SERVICE-INFO

Ohjainrullan 532 0138 10 ulkonäöllinen muutos

Tuotenro INA: 532 0138 10

Kuva 1: Vanha malli

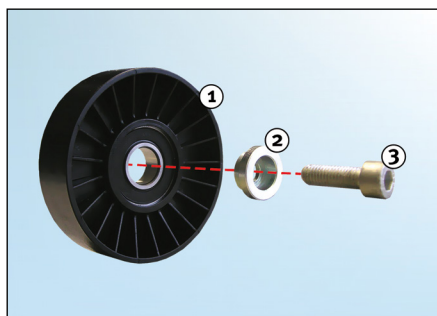
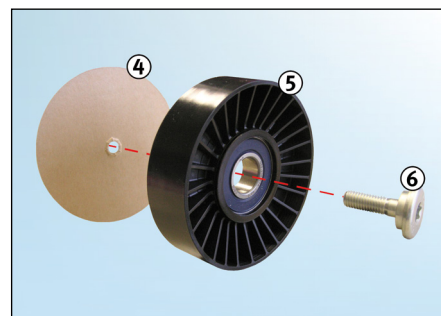
Jatkuvan tuotekehityksen vuoksi ohjainrullaan tuotenro INA. 532 0138 10 on tehty muutoksia.

Kuvissa on esitetty ohjainrullien ulkonäölliset erot.

1. Ohjainrulla (vanha malli)
2. Väliholkki
3. Kiinnitysruuvi

4. Kartonkilevy ruuvien lukitsemiseen.
(poistettava ennen asennusta)
5. Ohjainrulla (Uusi malli)
6. Kiinnitysruuvi (väliholkki integroituna)
